INFORME TÉCNICO DICOMAR N°111 -2022

Primera información aclaratoria del Estudio de Impacto Ambiental, Categoría III

“REHABILITACIÓN DE LAS CALLES DE ISLA COLÓN Y CONSTRUCCIÓN DE LA CIRCUNVALACIÓN COSTERA LA FERIA - BOCA DE DRAGO – PLAYA BLUFF - PLAYA PAUNCH, SISTEMA DE BOMBEO Y REMOZAMIENTO DEL PARQUE SIMÓN BOLÍVAR, PROVINCIA DE BOCAS DEL TORO”

Imagen 1. Se observa el trazado del proyecto en isla Colón y la cobertura de coral y manglar según Atlas Marino Costero del 2005, que aparece en la Primera Aclaratoria.

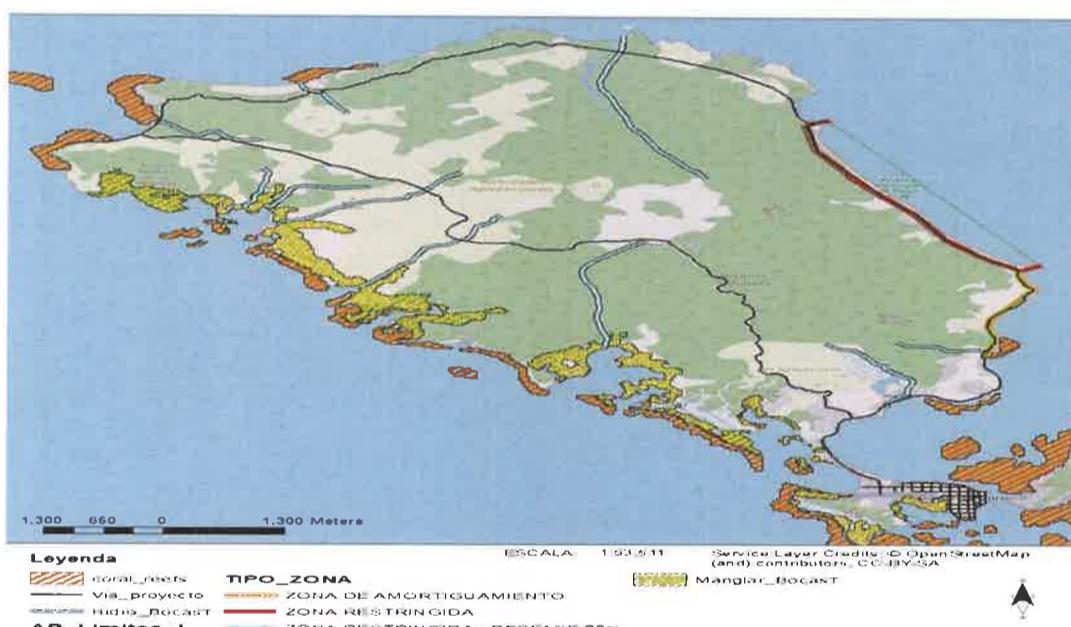
La cobertura de corales está alrededor de prácticamente toda la isla, las afectaciones que nos preocupan son las permanentes, que identificamos en los corales cercanos a las estaciones de bombeo, ya que a pesar de que el sistema

propuesto indica la filtración de las aguas a bombeo, para expulsar y controlar las inundaciones, pero estas aguas pueden contener otras sustancias tales como hidrocarburos que pueden afectar los corales.

Por lo tanto, se propone establecer un sistema de conducción de estas aguas a sitio alejado de los corales presentes, en donde las corrientes diluyan rápidamente las concentraciones de sustancias que puedan estar presentes.

Sin embargo, para los corales próximos a las estaciones de bombeo, no se presentan medidas de mitigación en caso de presencia de sustancias químicas en las aguas a ser bombeadas, lo cual puede ser usual, ya que estas aguas provienen de las calles y las cunetas del centro urbano de Isla Colón.

Por lo tanto, solicitamos que presenten las medidas de mitigación para estos sitios señalados y no puede ser la reubicación del coral, ya que esta reubicación puede ocasionar un daño al resto de la cobertura de corales presentes en el sitio, donde vemos posible crear emisarios por debajo del lecho del mar que expulse el agua proveniente de los drenajes para no impactar el coral o pastos marinos por la conducción de sedimentos.
